Samenvatting inspectie

Bijzonderheden samenvatting

Situatieschets

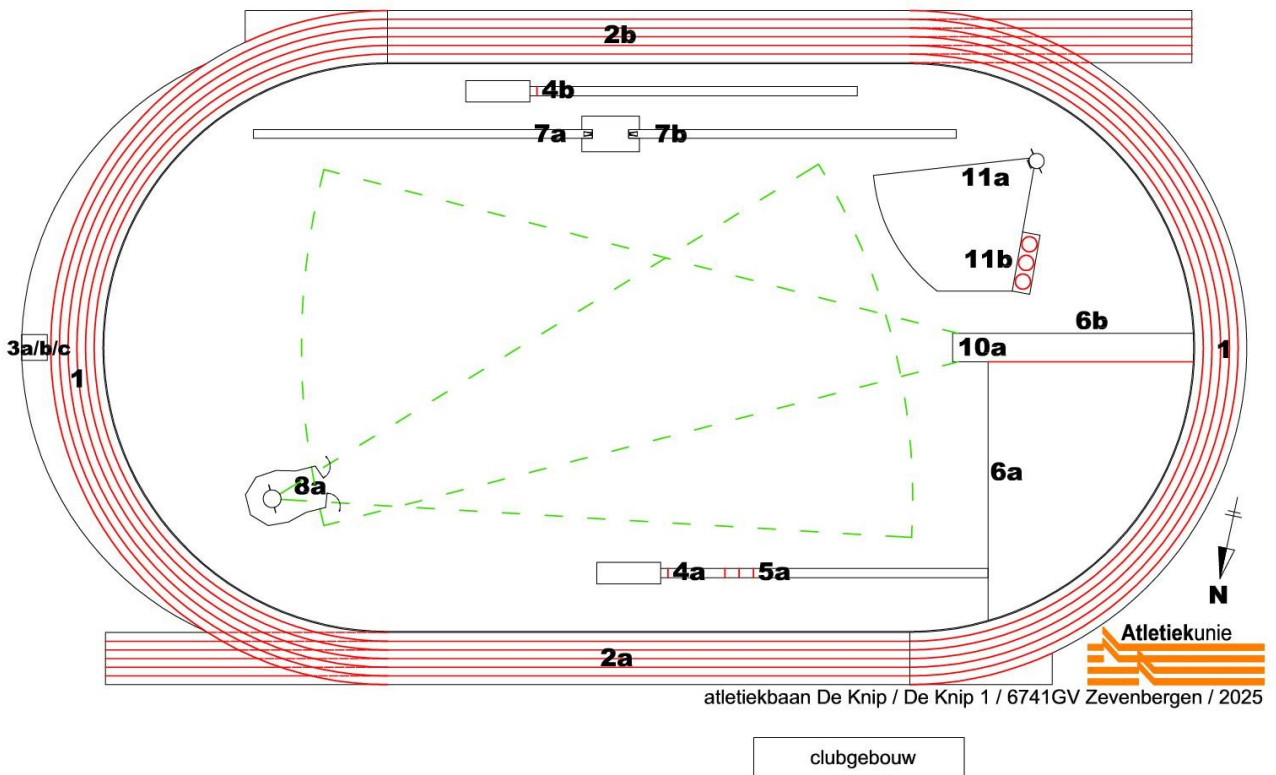
Voorziening 7A voor polsstokhoogspringen was tijdens de inspectie niet veilig en niet wedstrijdgeschikt, maar kan veilig en wedstrijdgeschikt gemaakt worden door het correct plaatsen van de op de accommodatie aanwezige landingsmat volgens Wedstrijdreglement TR28.12 en van de staanders volgens Wedstrijdreglement TR28.1 en TR28.8 t/m 10. De veiligheid en de wedstrijdgeschiktheid zijn dan ter beoordeling van de wedstrijdleider.

Bij de voorziening voor kogelslingeren/discuswerpen zijn in het kunstgras in de werpkooi permanente sectorlijnen aangebracht. De sectorlijnen liggen echter iets gedraaid t.o.v. van de kooi. Tijdens wedstrijden dienen de sectorlijnen correct te worden aangebracht. De aanwezigheid van niet correct aangebrachte sectorlijnen in de werpkooi is dan verwarrend.
